REPÚBLICA DE COLOMBIA
SUPERINTENDENCIA DE INDUSTRIA Y COMERCIO

Oficio N° 11325 de 21 de julio de 2022

Ref. Expediente N° NC2019/0014475

TÍTULO DE LA SOLICITUD: “ESTRUCTURA Y MÉTODO PARA UTILIZAR LA SUPERFICIE ACTIVA DE UN SENSOR”

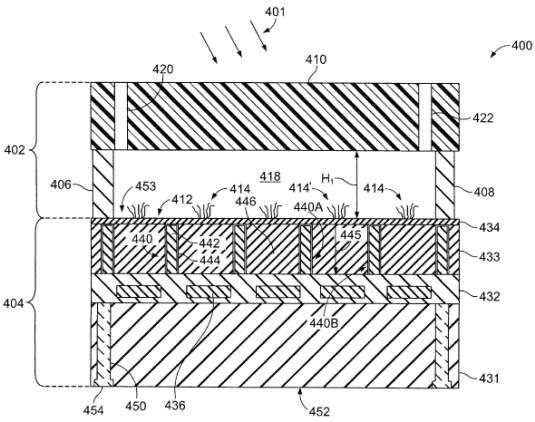
Una capa cobertora en el par de columnas y sobre la superficie activa, estando soportada la capa cobertora en los extremos opuestos de la misma por el par de columnas.	Las paredes laterales (406), (408) están acopladas a la superficie del detector (412) y se extienden entre la cubierta de flujo (410) y el paredes laterales (406), (408). (Párr. 0098).
En donde la superficie activa del sensor, la capa cobertora y el par de columnas forman una abertura por encima de al menos más de la mitad de la superficie activa del sensor, y en donde la estructura de soporte, el sensor, la capa cobertora y el par de columnas forman juntos una celda de flujo.	La superficie activa (412) del sensor (436), la capa cobertora (410) y el par de columnas (406, 408) forman una abertura por encima de al menos más de la mitad de la superficie activa del sensor, en donde la estructura de soporte (431), el sensor (436), la capa cobertora (410) y el par de columnas (406, 408) forman una celda de flujo (400), (402). (Párr. 0098), (Fig. 7).

De acuerdo con la comparación realizada anteriormente se concluye que la materia de la reivindicación 1 no es nueva.

- Reivindicación 2: Las columnas (406, 408) incluyen una parte inferior en los lados opuestos del sensor (432, 436) y una parte superior sobre la parte inferior de las mencionadas columnas (406, 408) (Fig. 7).

Las reivindicaciones dependientes 2, 3, 5, 8, 9 y 11 tampoco cumplen con el requisito de novedad.

Colocar una capa cobertora en las superficies superiores del par de columnas, de modo que la capa cobertora y el par de columnas formen un espacio por encima de al menos aproximadamente la mitad de la superficie activa del sensor.	Las paredes laterales (406), (408) están acopladas a la superficie del detector (412) y se extienden entre la cubierta de flujo (410) y el paredes laterales (406), (408). (Párr. 0098). La superficie activa (412) del sensor (436), la capa cobertora (410) y el par de columnas (406, 408) forman una abertura por encima de al menos más de la mitad de la superficie activa del sensor, en donde la estructura de soporte (431), el sensor (436), la capa cobertora (410) y el par de columnas (406, 408) forman una celda de flujo (400), (402). (Parr. 0098) (Fig. 7).  FIG. 7

De acuerdo con la comparación realizada anteriormente se concluye que la materia de la reivindicación 12 no es nueva.
